A L'ATTENTION DE MONSIEUR LE COMMISSAIRE-ENQUÊTEUR EN
CHARGE DE L'ENQUÊTE PUBLIQUE RELATIVE A LA DEMANDE
D'AUTORISATION ENVIRONNEMENTALE DE LA SCCV SB LOG

**MES REF : Dossier 2018-1201 CONSORTS PLEE / PLATEFORME
LOGISTIQUE SALBRIS**

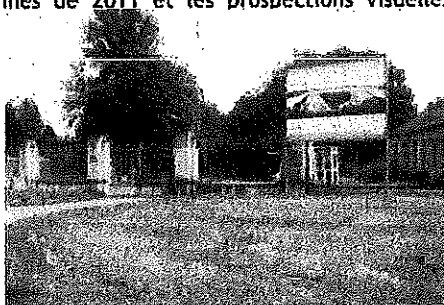
Pourtant, s'il est vrai que le projet ne consomme pas d'espaces agricoles, il n'en reste pas moins qu'il consomme des espaces naturels.

Précisément, le GIAT a quitté les lieux dans les années 1990 et, depuis, la nature a repris ses droits dans cet environnement protégé.

La vue aérienne montre très bien que la biodiversité y était revenue grâce à l'inexploitation du site.

Pourtant, le dossier est muet sur ce point.

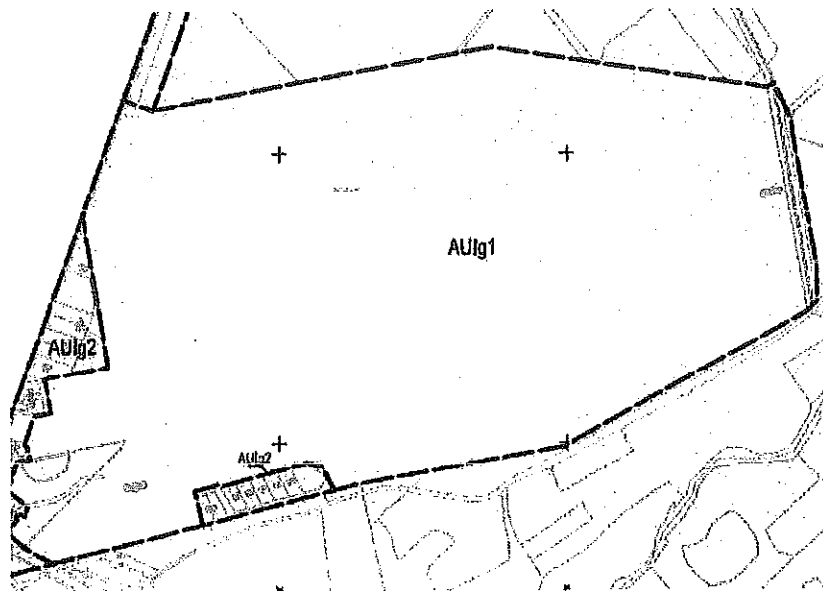
7/ De septième part, il ressort de certains éléments de ce dossier qu'il est envisagé à court terme, par le propriétaire du site, d'y implanter d'autres activités économiques.

Plus encore, il semblerait que des discussions soient déjà en cours avec le porteur du projet, Baytree, sur ce site.

Eu égard aux impacts cumulés de ce projet avec ces implantations supplémentaires, il aurait dû être envisagé de réaliser une étude d'impact globale sur l'ensemble du site.

En ne le faisant pas alors même que les projets sont à l'étude, l'étude n'a pas permis d'évaluer tous les impacts du projet.
